DECKBLATT NR. 3 ZUM BEBAUUNGSPLAN

Marktplatz

Markt Eging a.See

Gemeinde	Markt Eging a.See
Landkreis	Passau
Reg.-Bezirk	Niederbayern
Entwurf	05.01.2021
	01.04.2021
Endfassung	01.04.2021

Abb. 1: Ausschnitt aus dem rechtskräftigen Deckblatt Nr. 2

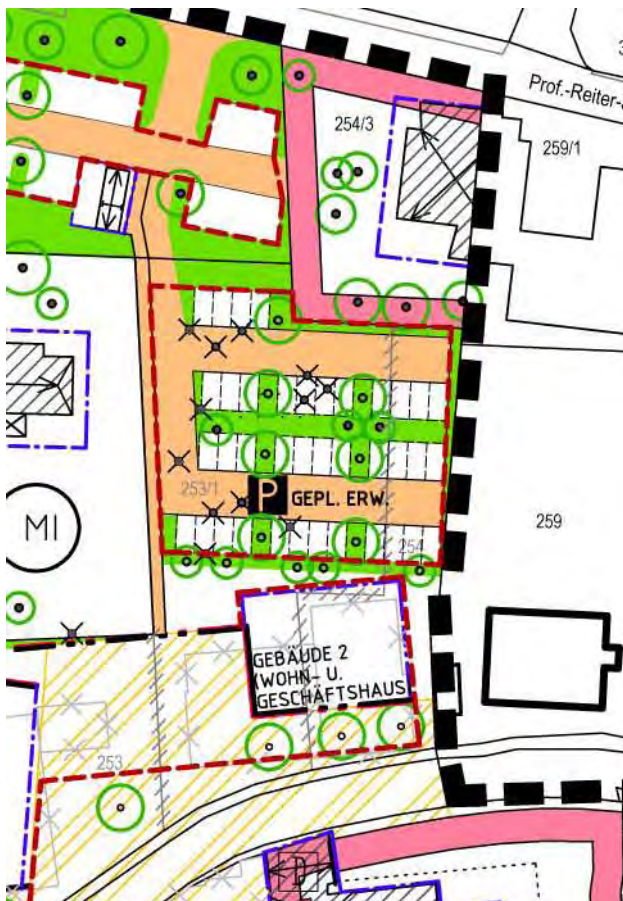
Der Geltungsbereich des Deckblatts Nr. 3 umfasst einen Teilbereich des rechtskräftigen Deckblatts Nr. 2 zum Bebauungsplan Marktplatz.

1. Deckblatt Nr. 3

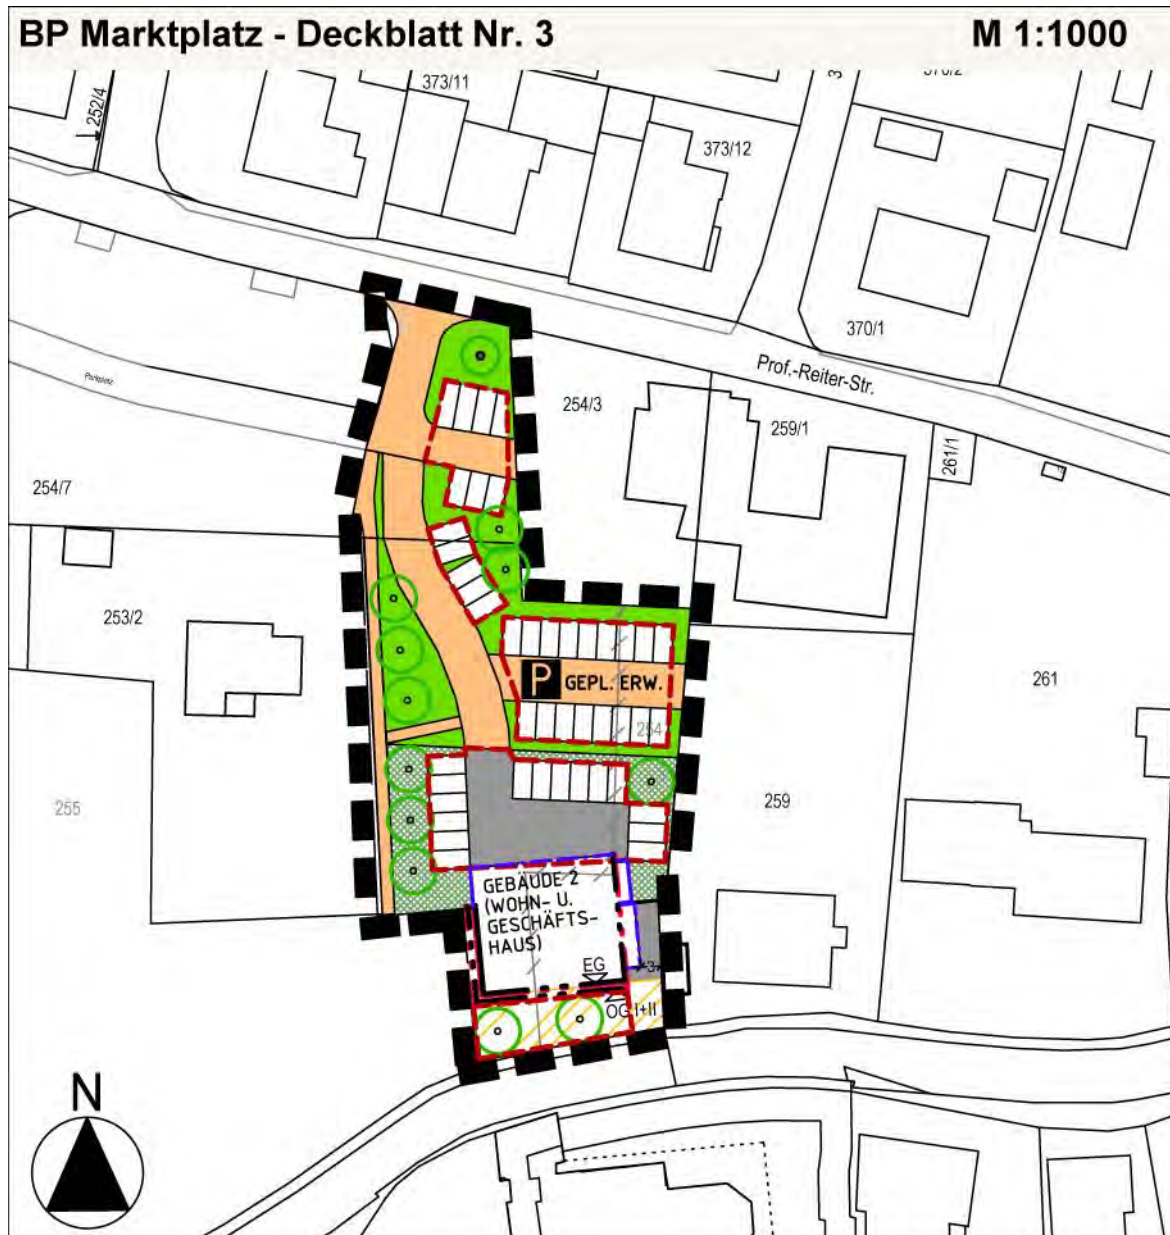
Da das geplante Gebäude im Süden und Westen an öffentliche Flächen angrenzt, wird hier eine Baulinie festgesetzt, ebenso zur Ostseite. Im Süden und Westen ist diese Baulinie genau durch die Grenzen des zukünftigen öffentlichen Marktplatzes definiert. Um einen Überbau des 1. und 2. Obergeschosses über diese Grenze zu ermöglichen, wird im Süden und Westen eine weitere Baulinie im Abstand von genau 1 m festgesetzt.

An der Ostseite wird ein weiteres Baufenster angeordnet für einen untergeordneten eingeschossigen Anbau im Erdgeschoss (Vordach mit Mülltonnengebäude) sowie im 2. UG (aufgeständerte Terrasse).

Zur Klarstellung werden die Verkehrsflächen in „öffentliche“ und „private“ unterschieden.

Es werden 2 Untergeschosse sowie maximal 3 oberirdische Geschosse festgesetzt. Die bisher festgesetzte Wandhöhe bleibt unverändert. Die Dachform Satteldach bleibt bestehen, jedoch wird die mögliche Neigung auf bis zu 5 ° reduziert (analog Gebäude 1 – Punkt 4.1.1).

Zur Überwindung des Höhenunterschieds im Bereich der beiden Untergeschosse dürfen erforderliche Stützmauern auf der Ostseite das bisher zulässige Maß überschreiten. Dazu wird die Abstandsfläche für Stützmauern auf 0,25 H, mindestens 1m festgesetzt.

Folgende Festsetzung ersetzt die bisherige Nr. 3.1 für den Geltungsbereich des Deckblatts:

3.1. Abstandsflächen:

Es gelten die Abstandsflächen nach Art. 6 BayBO, außer bei Außenwänden an den festgesetzten Baulinien (keine Abstandsfläche erforderlich). Für Stützmauern werden abweichende Abstandsflächen nach Art 6 Abs. 5 Satz 2 BayBO festgesetzt, und zwar in einer Tiefe von 0,25 H, mindestens 1 m. Erforderliche Absturzsicherungen werden hierbei nicht angerechnet.

Folgende Festsetzung ersetzt die bisherige Nr. 4.1.2 für den Geltungsbereich des Deckblatts:

4.1.2 Gebäude 2 (Wohn- und Geschäftshaus)

Anzahl der Vollgeschosse	5 (III + 2 UG)
Dachform	Satteldach, DN 5 – 25 °
	Bei untergeordneten, eingeschossigen Anbauten auch Flachdach möglich
Wandhöhe	max. 10,50 m (Def. Wandhöhe: OK Marktplatz bis Schnittpunkt der Außenwand mit der Dachhaut)
